בית ספר מקיף ה' – עליונה

סיכום מבדק שנתי-מבדקי בטיחות מנהל חינוך

תאריך המבדק-ג' 28/2/2023

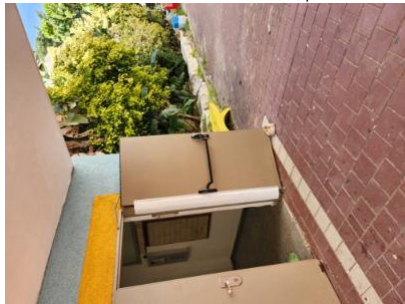
ספרייה וגם היציאה האחורית - לא נמצא סטופר / תפס מתאים במטרה לתפוס את הדלת בסוף תנועתה. סכנת פציעה באצבעות - - -
הדלתות תצוידנה באבזר או באבזרים לצורך המטרות הבאות: א. מגן אצבעות בשני צידי הצירים באזורים שבהם יש אפשרות להילכדות אצבעות. ב. האטת אגף הדלת -1-בבית הספר במהלך סגירתו. ג. מעצור דלת במצב פתוח. האבזר יותקן בקיר, בגובה אגף הדלת ולא ברצפה. ד. במקלט ובמרחב מוגן יש להתקין מגן אצבעות ואלמנט קיבוע שיותאם לדלת. ה. בדלתות 5.23-4/3/2023 17: 42

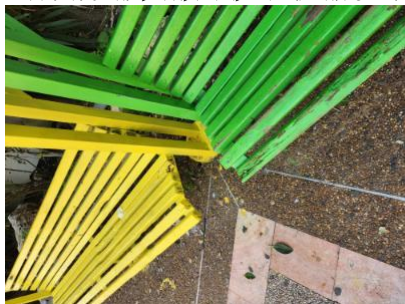
החצר תאורגן באופן שיבטיח -2-חצרות בית הספר-סלעים מסוגים/ גדלים שונים בשטח חצרות מוסד החינוך. סכנת פציעה - - -
3.11-4/3/2023 17: 44

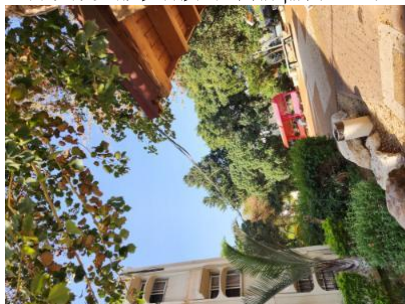
החצר תאורגן באופן שיבטיח בטיחות מרבית בעת -1-חצרות מוסד החינוך-ספסלי ישיבה לא שלמים/ תקינים. סכנת פציעה - - -
3.11-4/3/2023 17: 46

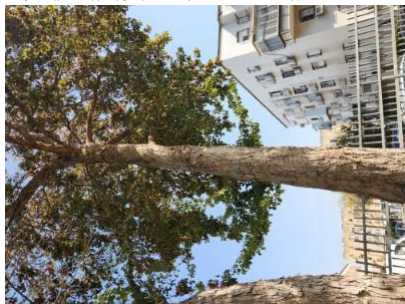
חצר מוסד החינוך - ליד - כבלי חשמל חוצים את חצר מוסד החינוך. כבלי חשמל מזינים מבנה קיוסק מאולתר. סכנת התחשמלות - - -
לא יחצו קווי חשמל וטלפון עיליים את תחום חצר המוסד החינוכי, אלא יחוברו למבנים ולמתקנים באמצעות כבלים תת קרקעיים. במקרים מיוחדים הקווים יהיו בתוך -1-קיוסק מאולתר 3.8-4/3/2023 17: 49

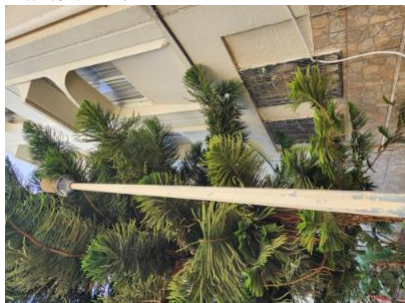
-נמצאו עמודים ישנים של מתקני אשפה- שאינם בשימוש כיום. נמצאו עמודי תאורה ישנים שאינם בשימוש כיום. סכנת פציעה- - -
החצר תהיה נקייה ממפגעי בטיחות קבועים או זמניים, ללא בליטות או שקעים, ולא יישארו בה מכשולים או פסולת מכל סוג. חלקים בולטים יהיו עם הגנה עליהם-1-חצרות מוסד החינוך
3.1-4/3/2023 17: 57-תשתיות-

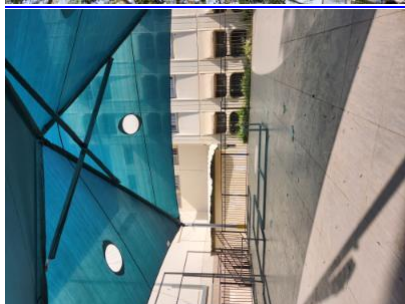
צמחיה במוסד- לא תימצא צמחייה דוקרנית, -1-חצרות מוסד החינוך-.ענפים יבשים בעצי הדקל. סכנת קריסת ענפים מהעצים- - -
ארגון -רעילה. לא ימצאו בחצר עצים וענפים המהווים אפשרות קריסה. לא ימצאו קצוות חדים לאחר גיזום / כריתת צמחיה העצים ימוקמו ויטופלו על מנת להקשות את הטיפול עליהם
3.18-4/3/2023 17: 59-החצר

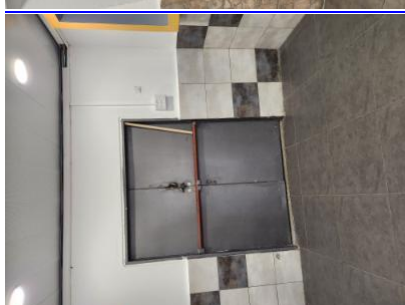
לא נמצא מגן אצבעות בצד הפנימי של הדלת (חדר 77/ מקלט 25/ ספריה). לא נמצא מגן אצבעות בצד החיצוני של הדלת הנפתחת - - -
 הדלתות תצוידנה -1-כיתות אם וכיתות ספח במוסד החינוך- מפגע גורף- מעל 100 מעלות - גורף. לא נמצא סטופר מתאים במטרה לתפוס את הדלת בסוף תנועת פתיחה - מפגע גורף
 באבזר או באבזרים לצורך המטרות הבאות: א. מגן אצבעות בשני צידי הציורים באזורים שבהם יש אפשרות להילכדות אצבעות. ב. האטת אגף הדלת במהלך סגירתו. ג. מעצור דלת במצב
 פתוח. האבזר יותקן בקיר, בגובה אגף הדלת ולא ברצפה. ד. במקלט ובמרחב מוגן יש להתקין מגן אצבעות ואלמנט קיבוע שיותאם לדלת. ה. בדלתות קלות של שירותים נדרשת הגנה
 5.23-4/3/2023 18:14-דלתות-מתאימה

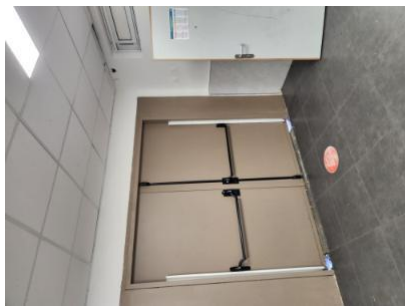
דלת יציאת חירום ללא שילוט מתאים. דלתות יציאת החירום חסומות במהלך שעות הפעילות של מוסד החינוך. אין מוכנות - - -
 דרכי הגישה אל הכניסות למקלט ואל היציאות ממנו, לרבות היציאות מפתחי יציאות החירום תהיינה פנויות, מסומנות -2-ליד כיתה מספר 3. דלתות יציאת חירום-מספקת לשעת חירום
 6.4-4/3/2023 18:19-דרכי גישה-ומשולטות, ופנויות מכל מכשול או הפרעה לתנועה מהירה וחלקה

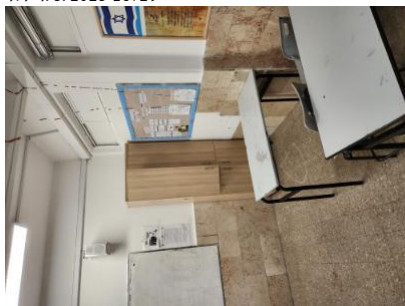
ציוד הכיבוי ומטפי הכיבוי יהיו שלמים, תקינותם ומקומם בהתאם -2-ליד כיתה 30-ארון כיבוי אש לא תקין. סכנת פציעה- - -
ציוד ומטפי כיבוי אש-להוראת גילוי וכיבוי אש בהתאם לדרישות מכ"ר 523, יבדקו פעם בשנה לכל הפחות. בכל מוסד חינוכי ימצא מערכות גילוי וכיבוי אש בהתאם לדרישות מכ"ר 523
4.4-4/3/2023 18: 29

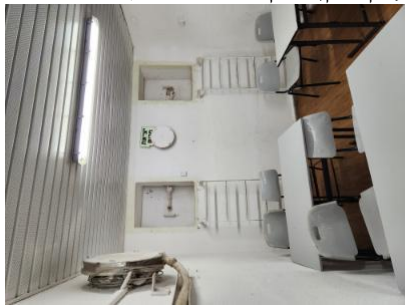
חומרים מאוחסנים בארונות עץ. דלת לא תקינה/ קיימת בחדר החומרים. חומרים מסוכנים טרם פונו ממוסד החינוך. סכנת - - -
באגף חדרי מעבדות בו שלוש מעבדות ויותר יוקצה מחסן כימיקלים נפרד. דלתות המחסן תצוידנה במנעול צילינדר. כן יהיה מחסן כימיקלים למעבדה שבה יש 1-חדר החומרים-פציעה
12.6-4/3/2023 18:42 -כימיקלים-מגמה לכימיה או מגמה ללבורנטים
